Avis délibéré
de la Mission régionale d'autorité environnementale
Provence-Alpes-Côte d'Azur
sur le projet de parc photovoltaïque au sol, au lieu-dit "bois de
Siouné", à Trigance (83)

N° MRAe
2022APPACA82/3295-3296

Figure 2: Plan de masse de la centrale photovoltaïque (Source : Permis de construire)

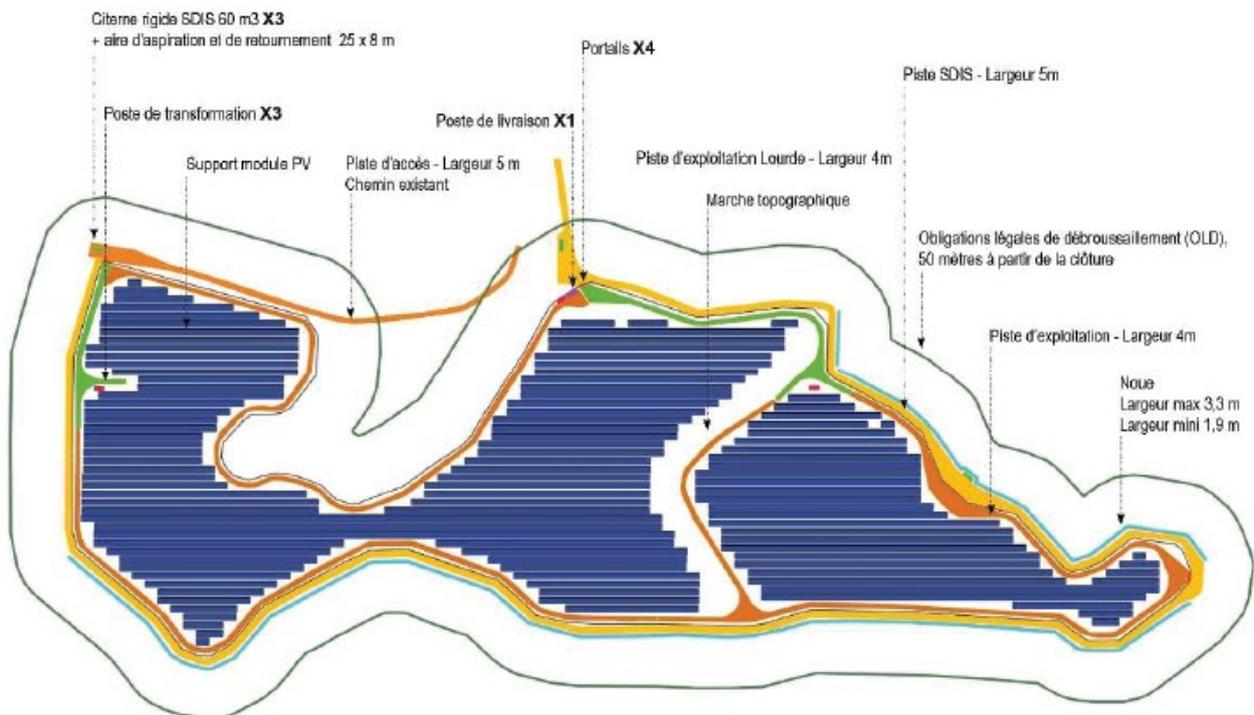
Concernant le périmètre de projet, l'étude d'impact indique que « *Le poste électrique sur lequel le parc solaire se raccordera sera le poste-source de Valderoure dans la révision 2022 du S3REnR. Le tracé définitif sera connu lors de la signature de la convention de raccordement avec Enedis, après l'obtention du permis de construire celui-ci sera effectué par la société Enedis à partir du poste de livraison du projet, par une ligne enfouie le long des voiries privées et publiques existantes* ». Le tracé du raccordement au poste-source n'est pas défini, ce qui ne permet pas d'étudier les impacts liés à ces opérations de raccordement, ni de proposer des mesures.

La MRAe recommande d'intégrer, dans le périmètre retenu pour l'analyse des impacts du projet, le tracé du raccordement au poste-source Enedis qui fait partie intégrante du projet.
